Zeichen: BG214-2024-918-20848-00

Datum: 16. September 2024

**Aufstellung eines Bebauungsplanes für eine Photovoltaik-Freiflächenanlage
„Hinterster Schwannenberg“ der Ortsgemeinde Hefersweiler;**

**frühzeitige Beteiligung der Behörden und sonstigen Träger öffentlicher
Belange (TöB) gemäß § 4 Abs. 1 BauGB**

M = 1:2500		440494B2
			Planart Lageplan MSP		
erstellt von Joa, Lucas Netzbau			Ortsnetz Relsberg Hefersweiler Niederkirchen/KI

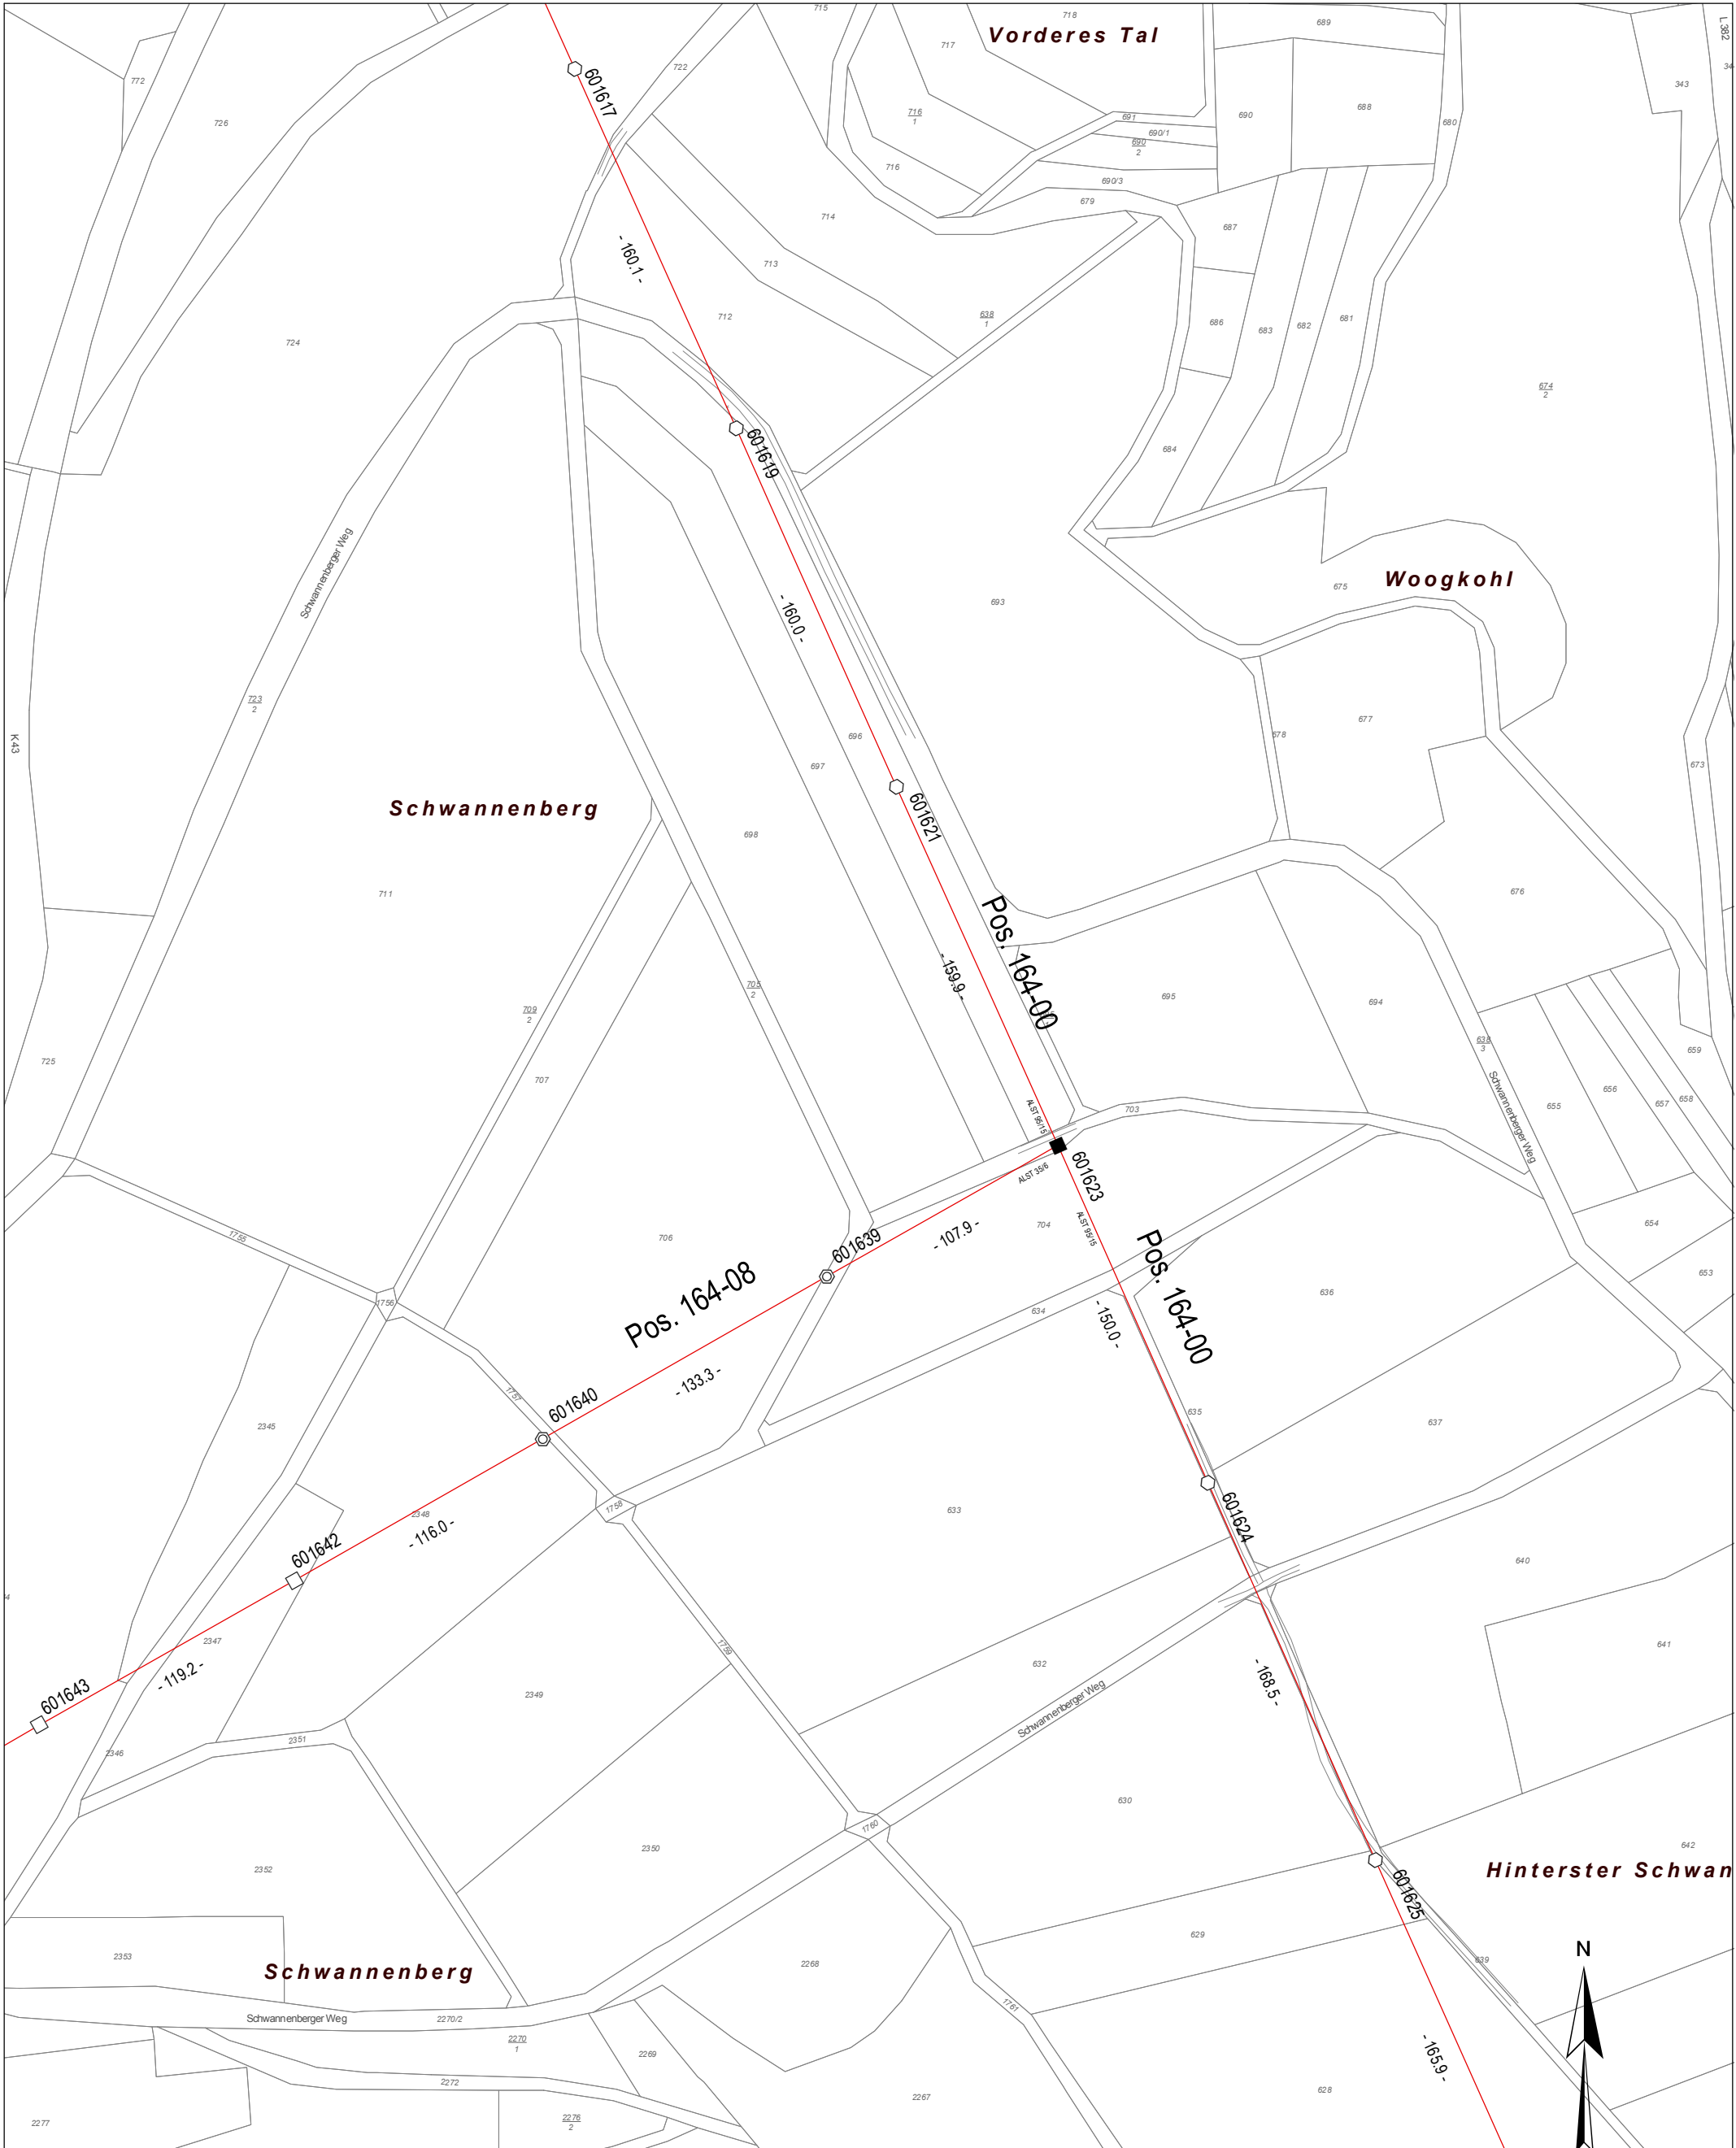
Zur Information/Bestätigung über den Bestand der oben aufgeführten Versorgungseinrichtungen lfd. Nr. 1 und lfd. Nr. 2 haben wir als Anlage einen aktuellen Planauszug unserer Bestandsdokumentation beigelegt, anhand dessen auch die Mastnummern ablesbar sind. Wir weisen allerdings ausdrücklich darauf hin, dass diese Auskunft nur für Planungszwecke verwendet werden darf.

Überlagerung des Lageplans mit dem Bebauungsplanentwurf

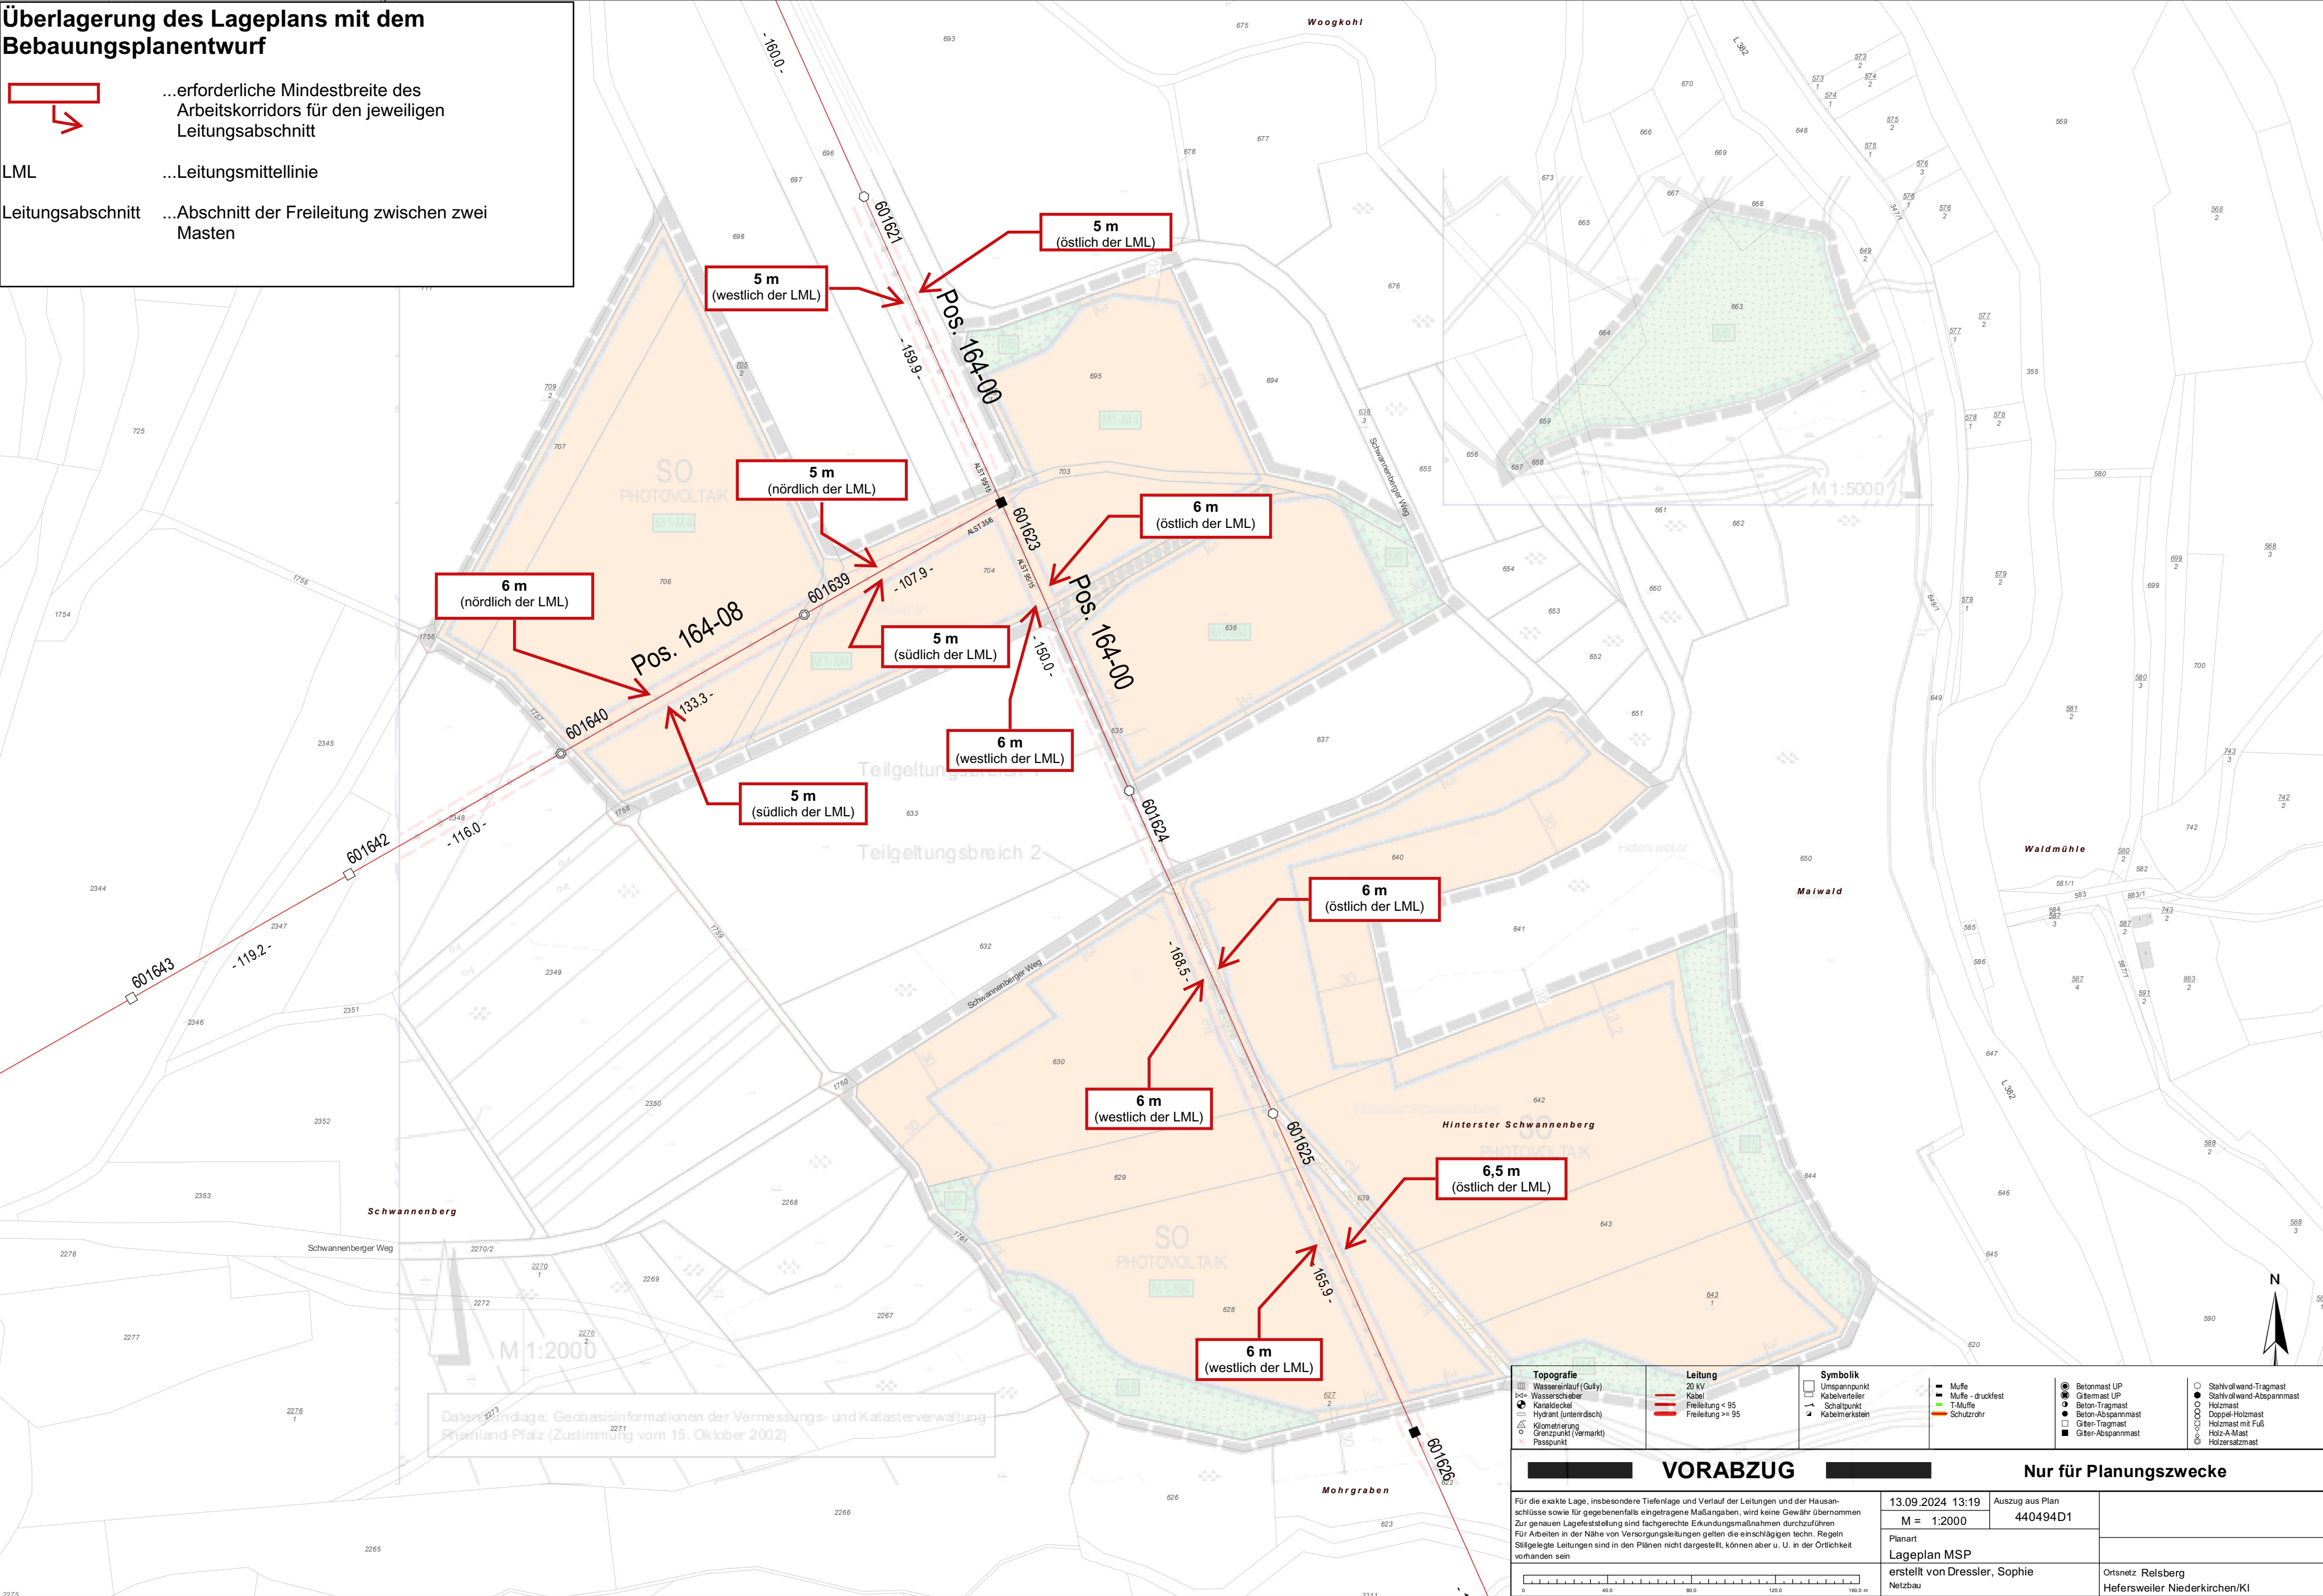
Die Arbeitskorridorbreiten sind abhängig von der Lage und variieren von 10,0 m - 13,0 m (Breite 5,0 m, 6,0 m und 6,5 m je Seite). In einem Auszug aus der Bestandsdokumentation „Lageplan MSP mit Überlagerung Plangebiet BBP und Arbeitskorridor“ haben wir die jeweiligen erforderlichen Breiten der Arbeitskorridore dargestellt. Ein Leitungsabschnitt ist der Bereich zwischen zwei Masten. Weiterhin sind die Arbeitskorridorbreiten rechts und links der Leitungsmittellinie teilweise unterschiedlich.

Diese erforderlichen Breiten müssen in die Planzeichnung übernommen werden (mit entsprechender Anpassung der Legende). Wie bereits erwähnt obliegt es Ihnen, diese unterschiedlichen Breiten in die Planzeichnung zu übernehmen oder alle Werte mit dem Maximalwert von 13,0 m insgesamt bzw. 6,5 m je Seite einzutragen.
